Recueil des avis issus de la consultation auprès des ministères et organismes

Projet : Agrandissement du lieu d'enfouissement technique de Lachenaie (secteur nord-ouest) sur le territoire de la ville de Terrebonne par Complexe Enviro Connexions Ltée

Numéro de dossier : 3211-23-095

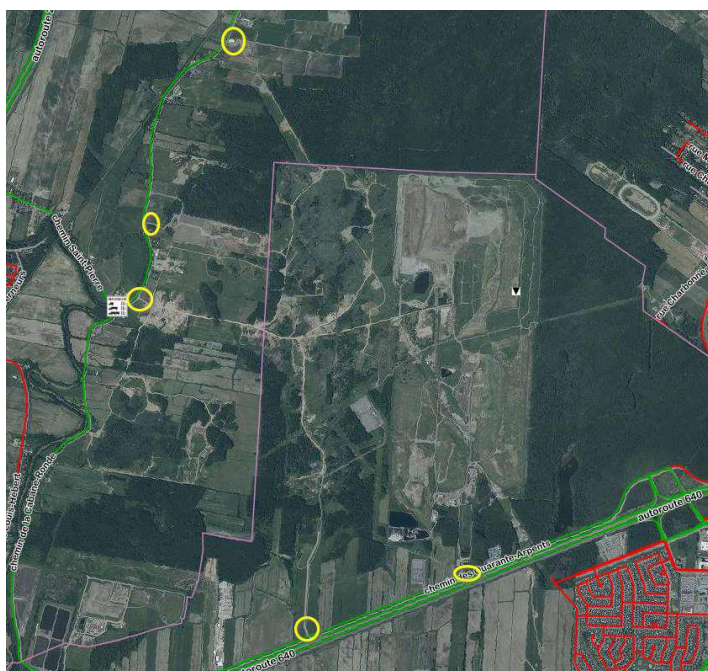
Est-ce que d'autres camions peuvent circuler par ces accès ? Si oui, est-ce que ces camions sont inclus dans les 307382 passages annuels de camions comme indiqué sous le tableau 4-31 ?

Pour mieux comprendre l'augmentation ou la diminution de la circulation des camions, est-ce que l'initiateur peut mettre sous un même tableau, le nombre de passages de camions journalier, de 2020-2021 à 2024 et la projection pour 2026 et plus ?

Figure 1 Extrait de la figure 14.2 - Annexe 1 - PR3.10 Étude de conception du secteur ouest. La flèche bleu foncé indique le déplacement proposé, alors que les flèches bleues pâles indiquent la direction approximative de l'écoulement des eaux souterraines. Le nord se trouve à droite de la figure.

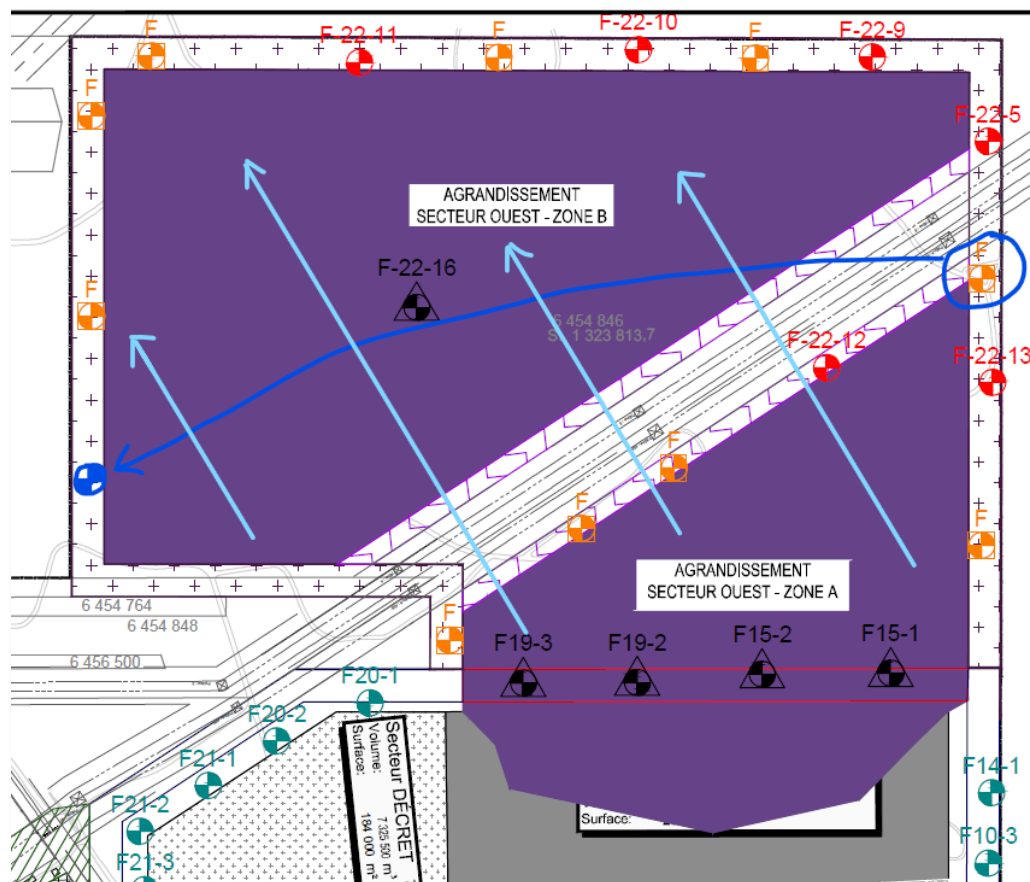
Figure 14.2 – Annexe 1 (PR3.10 – Étude de conception du secteur ouest)

À la figure 14.2, la disposition des puits d'observation, telle que proposée, ne couvre pas le flanc sud-est de la zone B. Il semble pertinent d'y ajouter un puits supplémentaire ou de déplacer le puits projeté à l'extrémité nord-ouest de la cellule A à cet endroit, tel que proposé à la figure 1 plus bas.

La DEPESS est d'avis que la disposition des puits, tel que proposée, ne permet pas un suivi adéquat de la qualité des eaux souterraines sur l'ensemble du secteur ouest. Il semble requis d'ajouter (ou déplacer) un puits le long du flanc sud-est de la zone B. Le demandeur s'engage-t-il à ajouter ou déplacer un puits de manière à ceinturer complètement la zone B?
